Réunion publique à Port-Saint-Père Lundi 27 mars 2023

2. Les solutions de liaisons douces

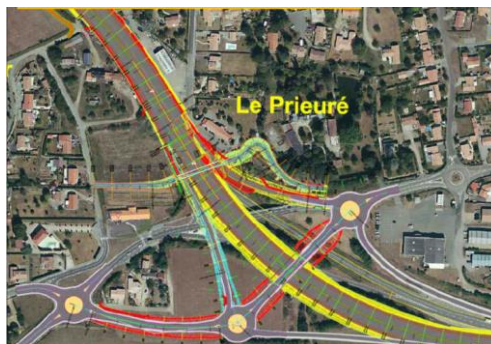
Une habitante du Moulin Beauvet n'est pas d'accord pour que le profil de la RD 751 soit rehaussé de 70 cm.

Des riverain.e.s signalent que la rue du Moulin présente déjà des pentes à 8-10 %, ils ne comprennent pas pourquoi le Département est contraint de rechercher des pentes à 4 %.

Jean-Pierre David rappelle que les 4 % maximum sont recherchés dans les aménagements nouveaux pour les personnes à mobilité réduite.

Après la réunion, cette pente a été vérifiée : elle s'établit en moyenne à 5 % sur la rue du Moulin et présente un raidillon à 6 % sur quelques dizaines de mètres.

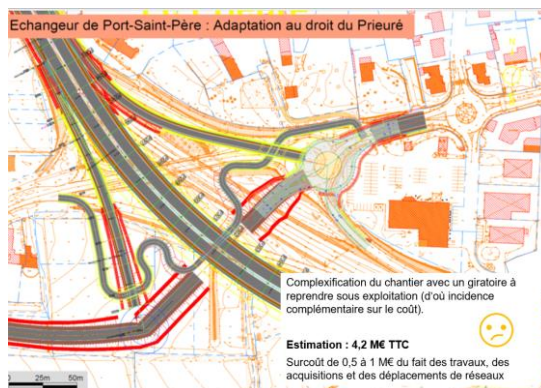
→ Franchissement à l'Est de l'échangeur avec voie de desserte parallèle au Sud ①

→ Suppression d'une boucle de la liaison douce en longeant la 2x2 voies et en passant au-dessus de la bretelle de sortie depuis Pornic ②

Freddy Hervochon accepte que la faisabilité de ces deux solutions, qui n'a pas été étudiée, soit examinée par les services.
